AMENAGEMENT DE LA VOIE VERTE DE SEGRE-EN-ANJOU BLEU A OMBREE D'ANJOU

Courrier de demande de complément daté du 21/11/2019

COMPLEMENT AU DOSSIER D'EXAMEN AU CAS PAR CAS DU 26/11/2019

Carte de Superposition du projet de piste cyclable (tracé orange) et du SRCE

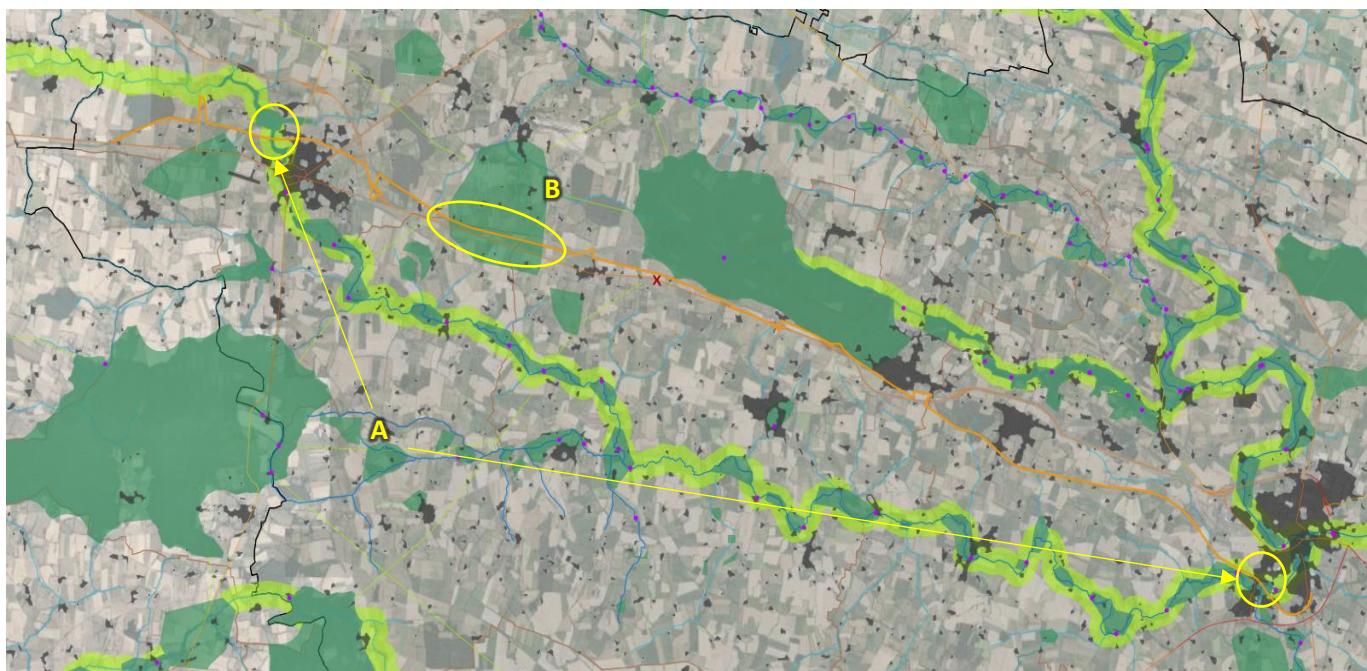
Vous précisez que le linéaire total de voie verte comprend 27 910 m en site propre et 5 830 m en voie partagée et que les travaux d'aménagement « *pourraient générer quelques dérangements ponctuels de la faune* ». Au regard du linéaire total, je vous remercie de préciser les dérangements potentiels identifiés, en insistant sur les points les plus sensibles. La seule référence à un niveau de dérangement moindre en comparaison avec la voie de chemin de fer lorsque celle-ci était en service n'est pas recevable pour apprécier le niveau d'impact du projet actuel.

Les dérangements potentiels concernent principalement les tronçons éloignés des secteurs déjà urbanisés (tronçons en site propre, éloignés des voies existantes et des secteurs urbains).

En phase travaux, ces dérangements sont essentiellement liés aux émergences sonores et vibrations émises par les engins de chantier. Après mise en service de la voie verte, les dérangements sont encore plus limités et essentiellement liés à la fréquentation du site par les promeneurs (présence humaine, émissions sonores très limitées, à l'exception d'éclats de voix ponctuels). La voie verte n'est pas ouverte aux engins motorisés.

Ces effarouchements très ponctuels et temporaires concernent principalement l'avifaune et les mammifères susceptibles de fréquenter les haies et friches présentes le long du parcours. Ils ne sont cependant pas de nature à affecter significativement les espèces en présence (pas de risque de mortalité, pas de nature à nuire au maintien dans un état de conservation favorable des espèces). Les mêmes haies présentes le long de la voie verte limitent l'étendue du dérangement. La voie verte ne constitue pas une rupture de continuité écologique.

D'après les éléments fournis par le SRCE (cf. carte page suivante), le trajet de la piste cyclable n'impacte pas de continuité écologique majeure. La piste traverse par deux reprises la vallée de La Verzée sans pour autant impacter les corridors identifiés (passages sur les ponts existants ; cf. indice A, carte page suivante). La piste traverse également un réservoir de biodiversité (cf. indice B). Cette traversée s'effectue cependant à proximité de la RD 775, dans le secteur déjà affecté par le bruit (piste à moins de 100 m de la voie existante).

- ➲ **Le projet et les dérangements évoqués ne sont pas de nature à impacter significativement les milieux naturels et la biodiversité associée.**
